COMUNE DI SINALUNGA

Regolamento Urbanistico Comunale

Rettifica errori materiali

RELAZIONE RESPONSABILE DEL PROCEDIMENTO

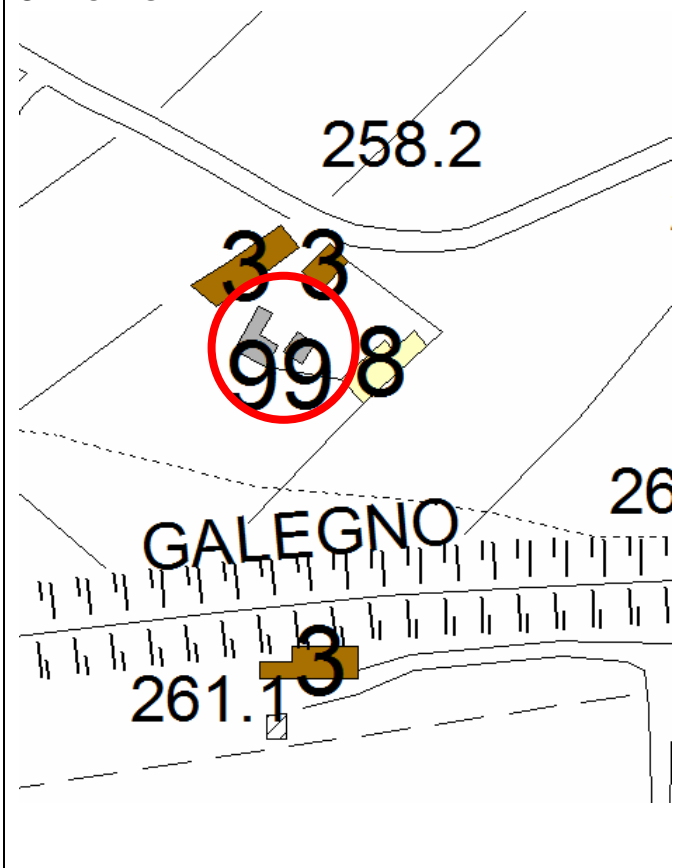
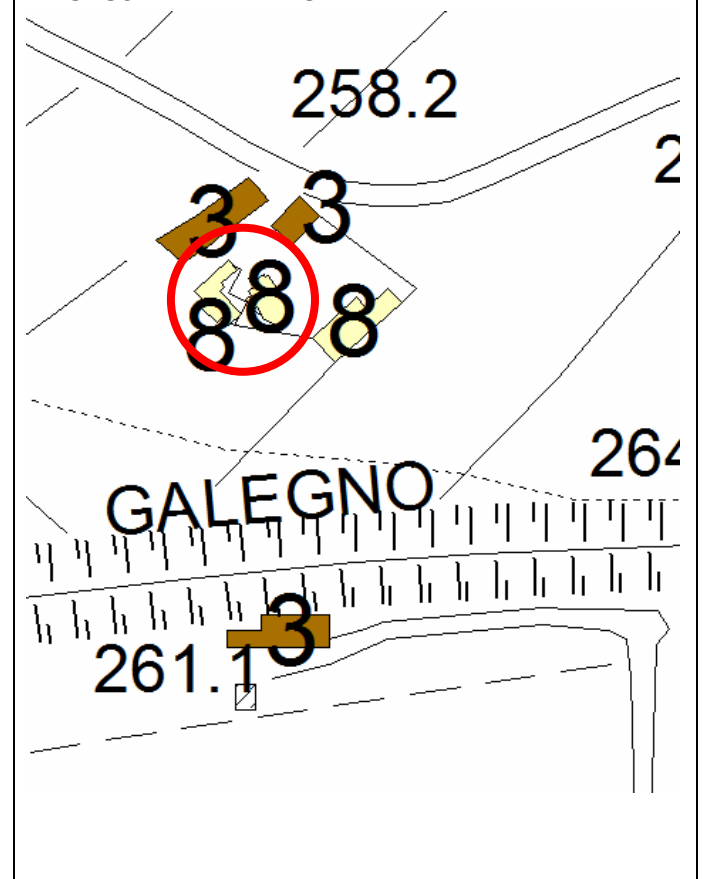
Si chiede la rettifica della classe di valore assegnata dal RU vigente a due annessi in Loc. Santarello dalla classe "9" (art.66 delle NTA: Edifici e manufatti a trasformabilità limitata) alla classe "8" (art. 67 delle NTA: volumi secondari), in quanto edifici pertinenziali realizzati in muratura precedentemente al 1967

Dalla documentazione fornita e dalle verifiche effettuate, è possibile rilevare che si tratta di due annessi pertinenziali in muratura mista prevalentemente di cotto. Entrambi i manufatti hanno funzioni accessorie e di pertinenza dell'edificio abitativo principale.

Pertanto, viste le caratteristiche formali, costruttive e di destinazione d'uso dei suddetti immobili, si propone la rettifica della classe "9" erroneamente assegnata proponendo la classe di valore/intervento n. "8" di cui all'art. 65 delle NTA (Volumi secondari)

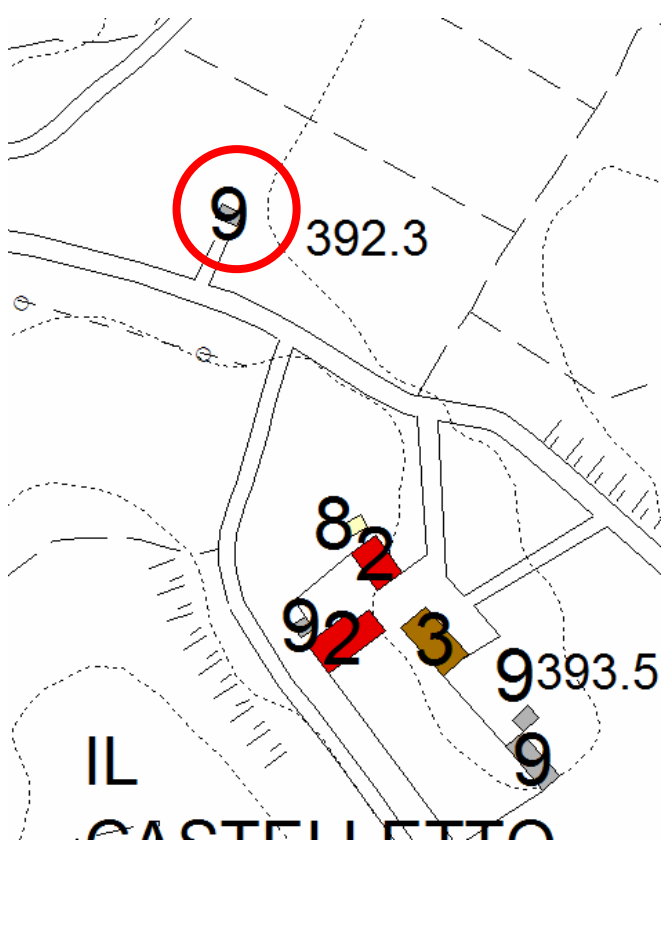
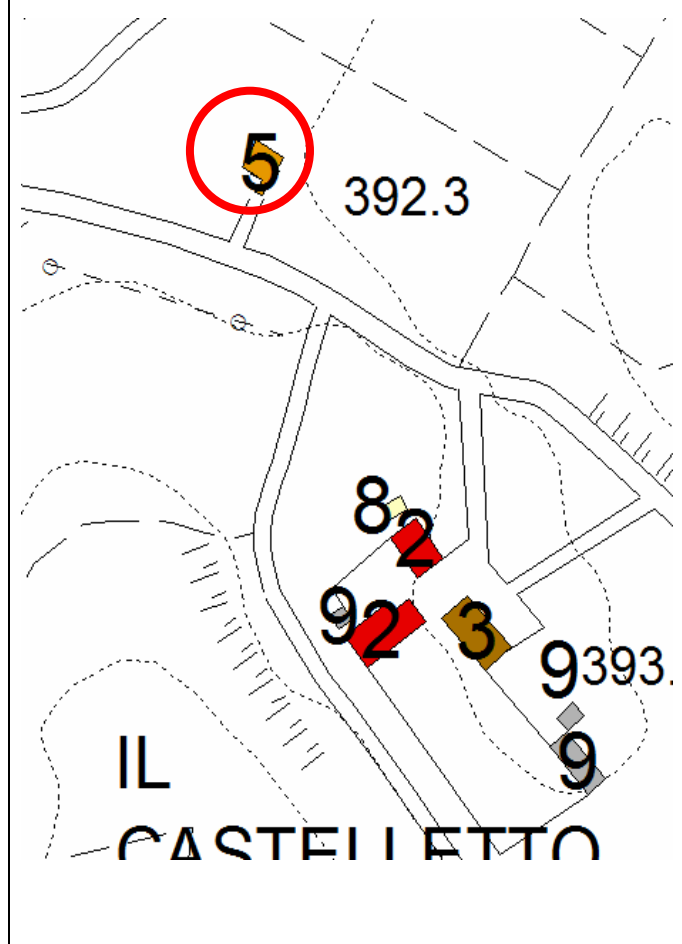
Si chiede la rettifica della classe di valore "9" assegnata dal RU vigente ad un annesso agricolo in Loc. Castelletto in quanto edificio agricolo stabile realizzato in applicazione delle norme regionali per la tutela e valorizzazione del territorio rurale

Dalla documentazione fornita e dalle verifiche effettuate, è possibile rilevare che si tratta di un annesso agricolo in muratura mista di pietra e tufo, realizzato nel 1969 ed ampliato nel 1993 in applicazione della legge regionale 10/1979.

Pertanto, viste le caratteristiche formali, costruttive e di destinazione d'uso dei suddetti immobili, si propone la rettifica della classe "9" erroneamente assegnata, proponendo la classe di valore/intervento n. "5" di cui all'art. 62 delle NTA (Edifici o complessi privi di interesse architettonico di formazione successiva al 1954)

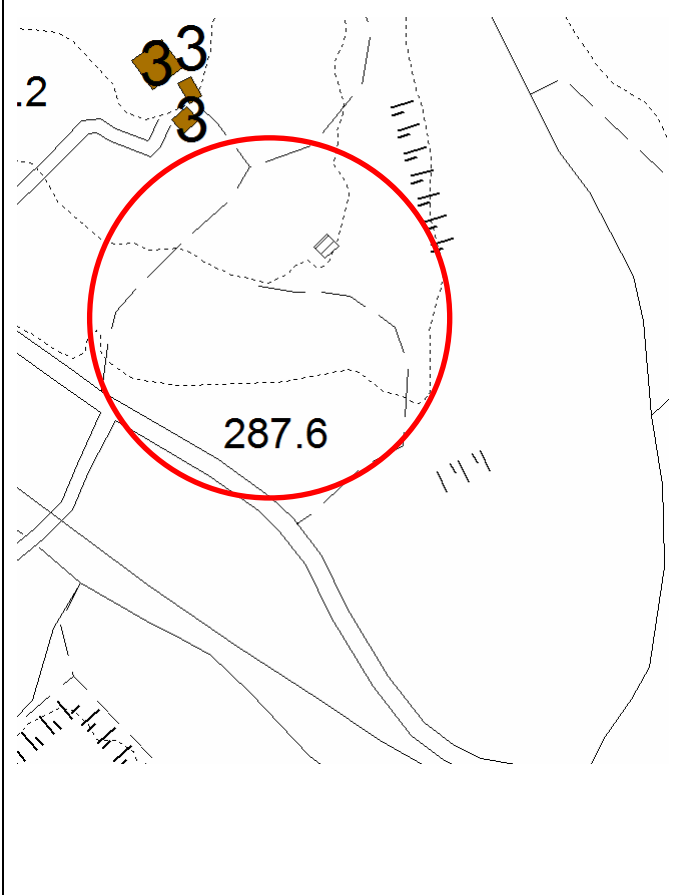
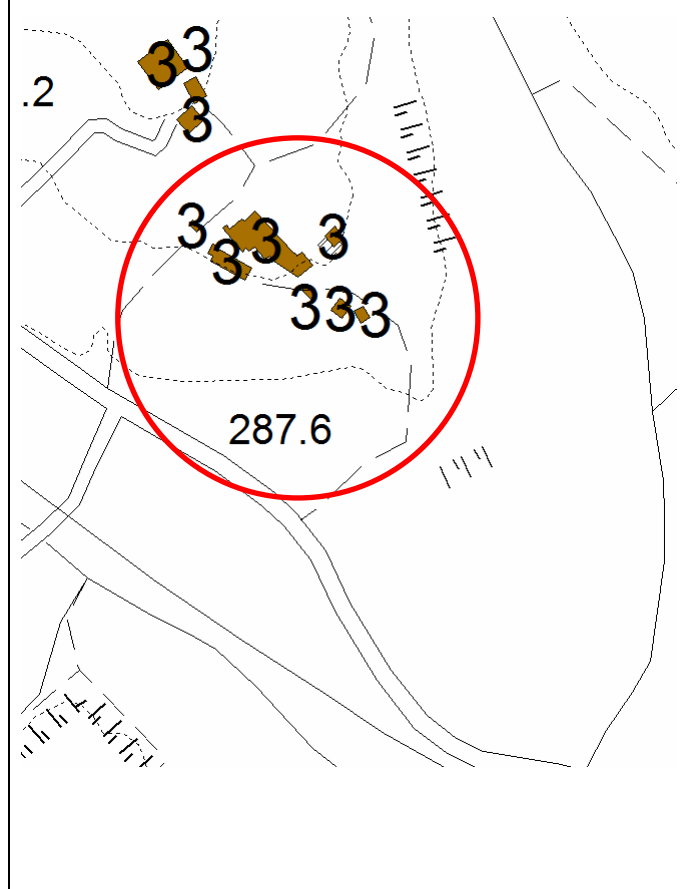
Si chiede l'attribuzione della classe di valore "3" (art. 60 NTA del RU - "altri edifici o complessi di carattere storico o testimoniale antecedenti al 1954) a sette edifici facenti parte di un complesso edilizio in loc. Gagnoni a Rigomagno

Dalla documentazione fornita e dalle verifiche effettuate, è possibile rilevare che si tratta di un complesso edilizio in loc. Gagnoni a Rigomagno realizzato prima del 1967.

Pertanto, viste le caratteristiche formali, costruttive e di destinazione d'uso dei suddetti immobili, si propone di assegnare, per tutti, la classe di valore/intervento n. "3" di cui all'art. 60 delle NTA (altri edifici o complessi di carattere storico o testimoniale antecedenti al 1954)

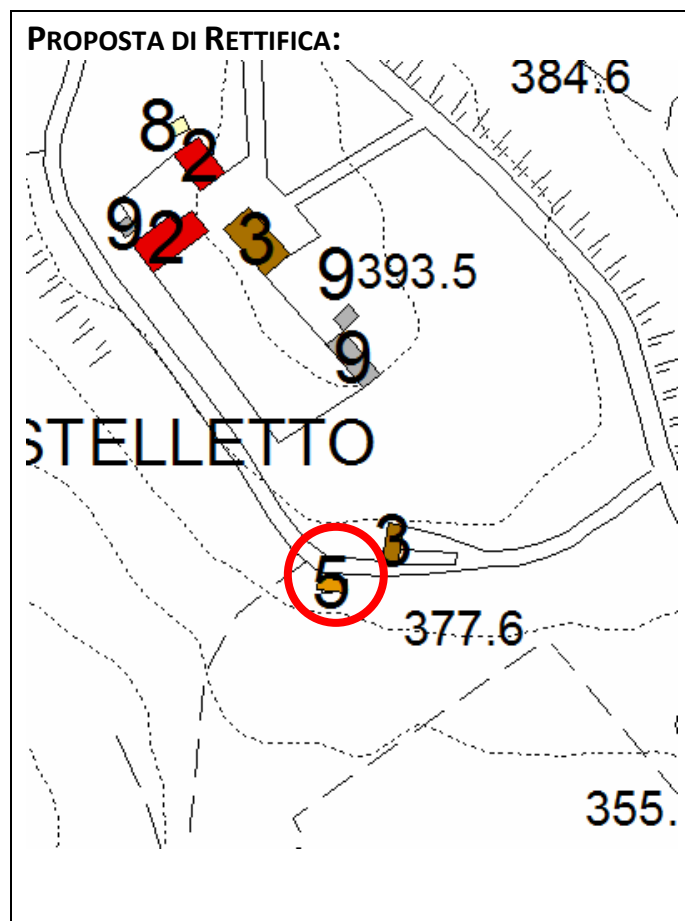
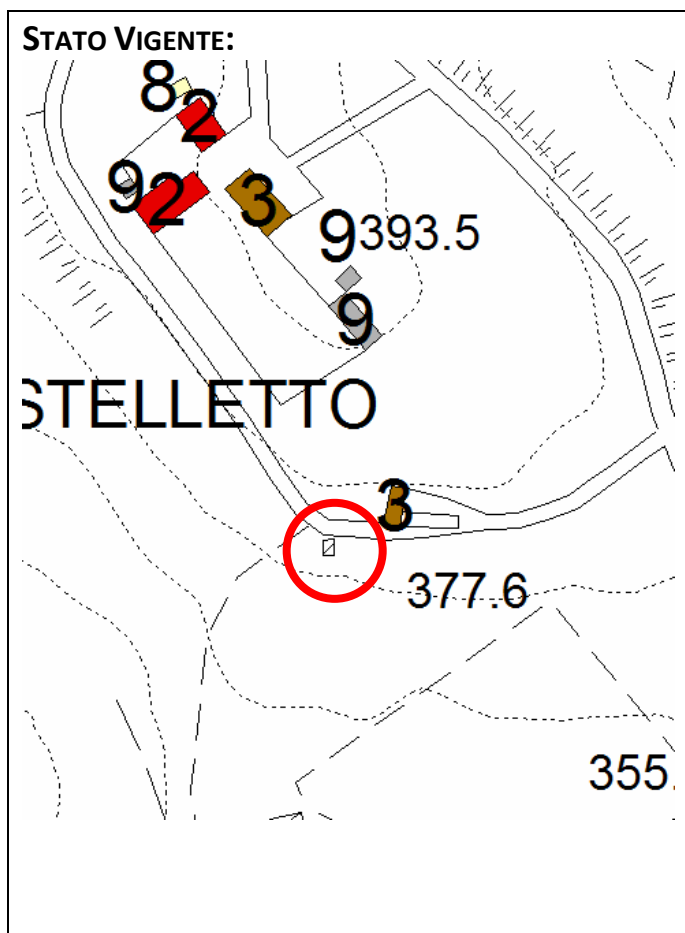
Si chiede l'attribuzione della classe di valore/intervento "5" (art. 62 delle NTA: Edifici o complessi privi di interesse architettonico di formazione successiva al 1954) ad un edificio in Loc. Podere La Fornace attualmente non classificato

Dalla documentazione fornita e dalle verifiche effettuate, è possibile rilevare che si tratta di un edificio in muratura mista di pietra e cotto realizzato in attuazione di un PAPMAA del 2008 e successivamente trasformato in civile abitazione con Permesso di Costruire n. 17/2009.

Pertanto, viste le caratteristiche formali, costruttive e di destinazione d'uso del suddetto immobile, si propone di assegnare la classe di valore/intervento n. "5" di cui all'art. 62 delle NTA (Edifici o complessi privi di interesse architettonico di formazione successiva al 1954)

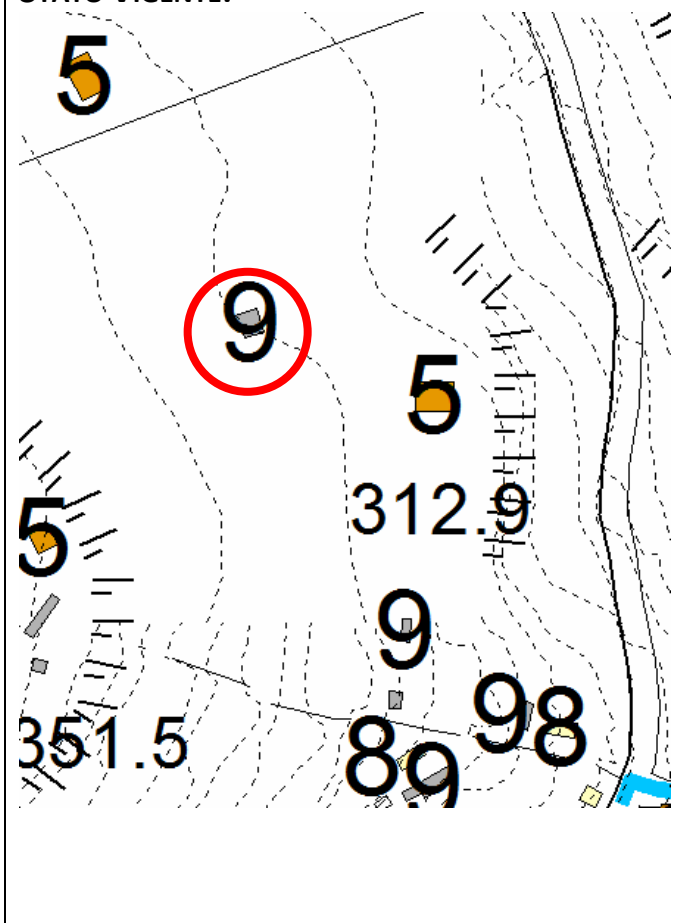
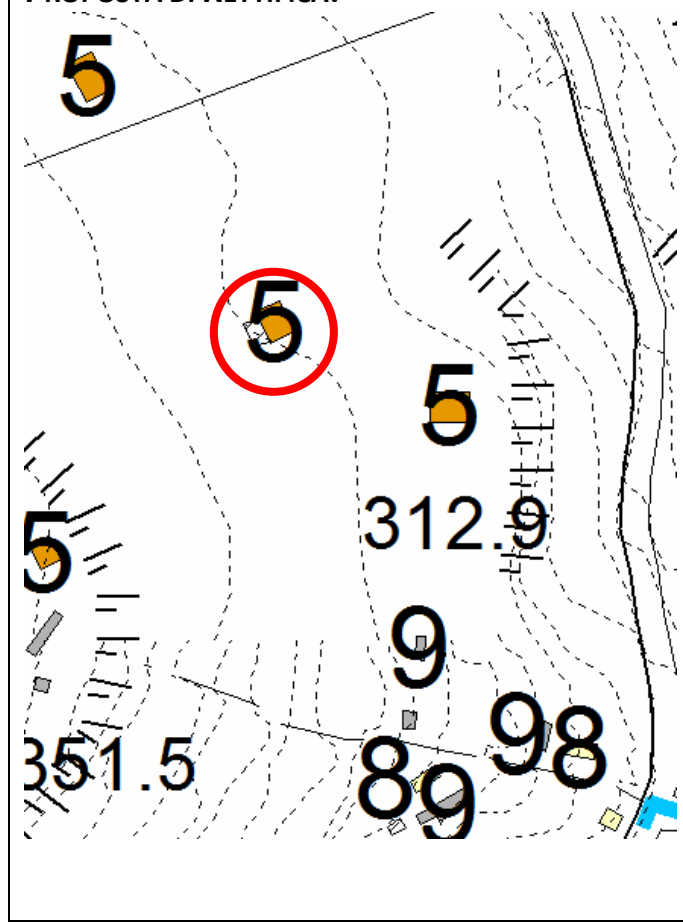
Si chiede la rettifica della classe di valore "9" assegnata dal RU vigente ad un annesso agricolo in Loc. Podere La Fornace e l'attribuzione della classe di valore/intervento "5" (art. 62 delle NTA: Edifici o complessi privi di interesse architettonico di formazione successiva al 1954)

Dalla documentazione fornita e dalle verifiche effettuate, è possibile rilevare che si tratta di un annesso agricolo in muratura mista di pietra e cotto realizzato con Concessione Edilizia n. 115/1999 in applicazione delle norme regionali per la tutela e valorizzazione del territorio rurale.

Pertanto, viste le caratteristiche formali, costruttive e di destinazione d'uso dei suddetti immobili, si propone la rettifica della classe "9" erroneamente assegnata, proponendo la classe di valore/intervento n. "5" di cui all'art. 62 delle NTA (Edifici o complessi privi di interesse architettonico di formazione successiva al 1954)

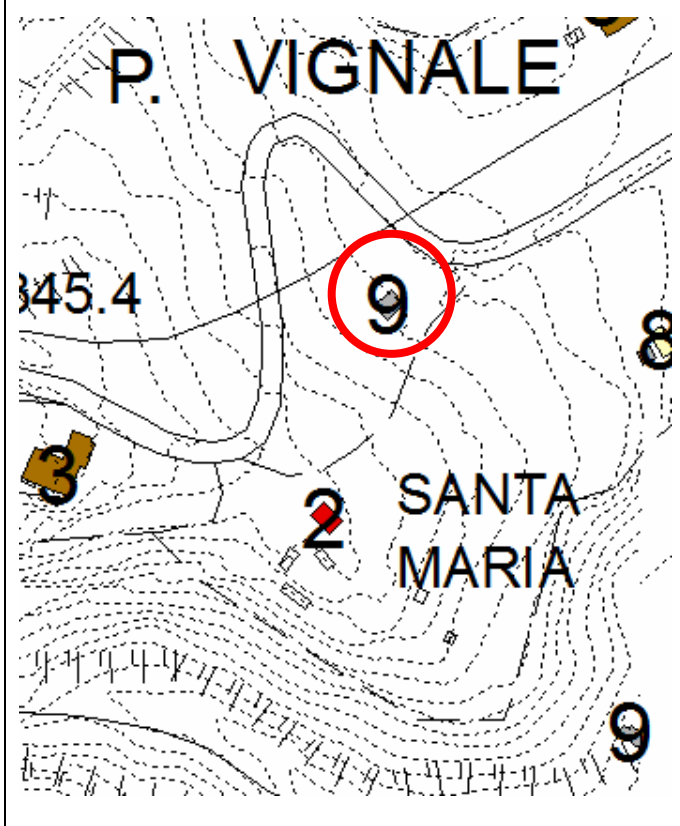
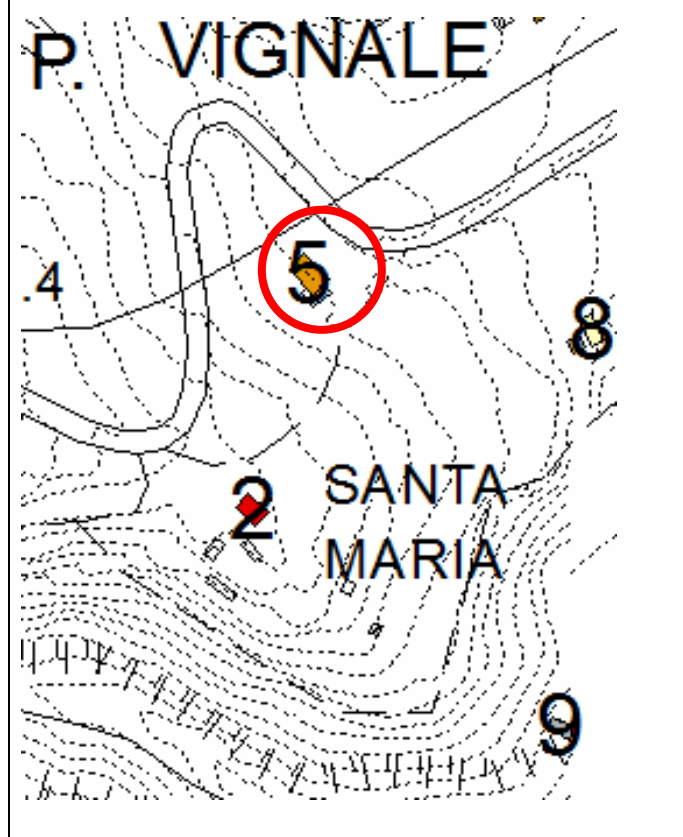
Si chiede la rettifica della classe di valore "9" assegnata dal RU vigente ad un edificio in Loc. Vignale - Farnetella e l'attribuzione della classe di valore/intervento "5" (art. 62 delle NTA: Edifici o complessi privi di interesse architettonico di formazione successiva al 1954)

Dalla documentazione fornita e dalle verifiche effettuate, è possibile rilevare che si tratta di fabbricato di nuova costruzione, adibito a civile abitazione, realizzato in struttura portante in cemento armato con tamponatura in laterizio e pietra faccia a vista. Esso è stato realizzato attraverso un intervento di recupero volumetrico con contestuale cambio d'uso a residenza di un vecchio annesso agricolo che risulta oggi demolito e in riferimento al quale il R.U. aveva assegnato la classe di intervento/valore n. 9

Pertanto, viste le caratteristiche formali, costruttive e di destinazione d'uso del nuovo edificio realizzato, si propone la rettifica della classe "9" erroneamente assegnata, proponendo la classe di valore/intervento n. "5" di cui all'art. 62 delle NTA (Edifici o complessi privi di interesse architettonico di formazione successiva al 1954)

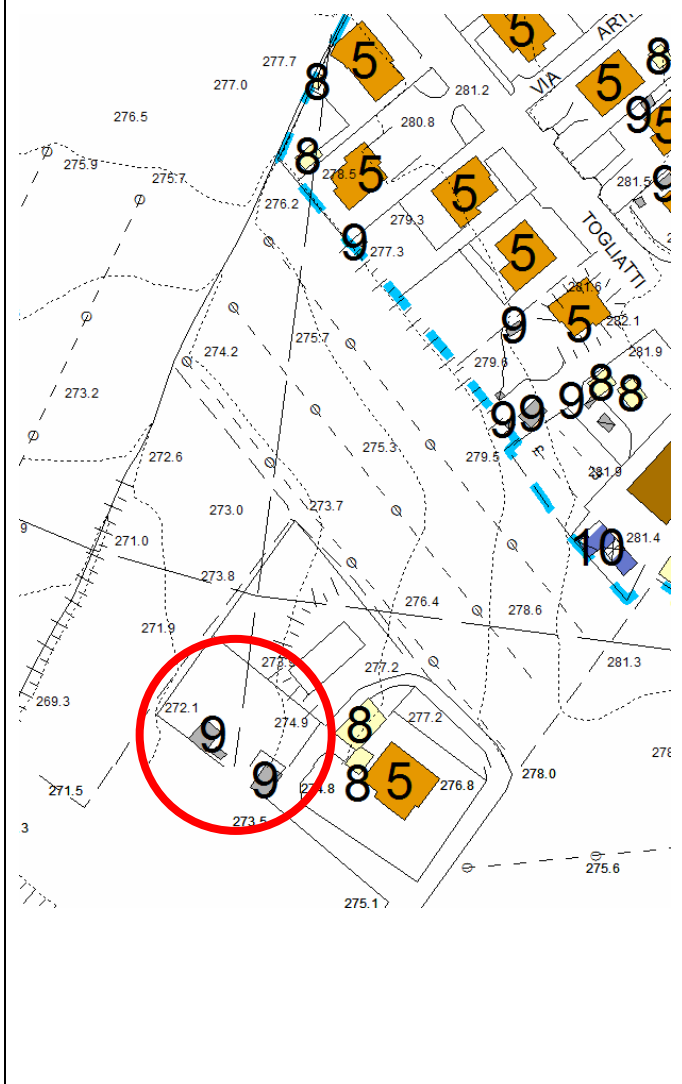
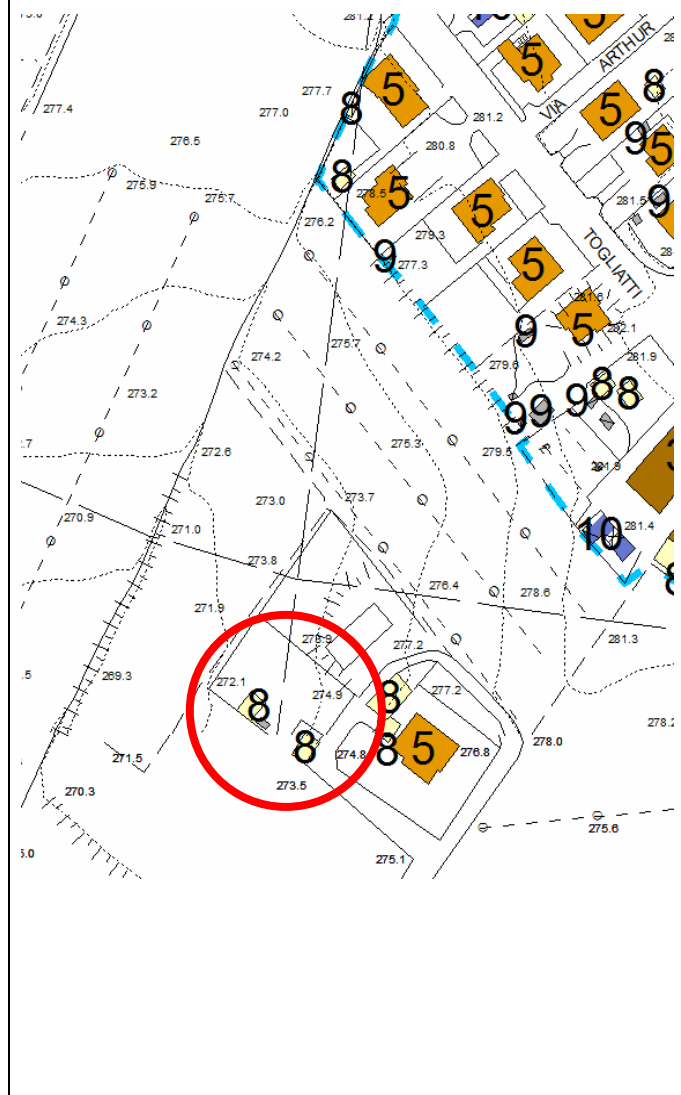
Si chiede la rettifica della classe di valore "9" assegnata dal RU vigente a due manufatti pertinenziali in via Togliatti a Bettolle e l'attribuzione della classe di valore/intervento "8" (art. 65 delle NTA: Volumi secondari)

Dalla documentazione fornita e dalle verifiche effettuate, è possibile rilevare che si tratta di due annessi pertinenziali in muratura oggetto di condono edilizio 2287/86 e Concessione Edilizia in sanatoria n. 1/2010.

Pertanto, viste le caratteristiche formali, costruttive e di destinazione d'uso dei suddetti immobili, si propone la rettifica della classe "9" erroneamente assegnata, proponendo la classe di valore/intervento n. "8" di cui all'art. 65 delle NTA (Volumi secondari)
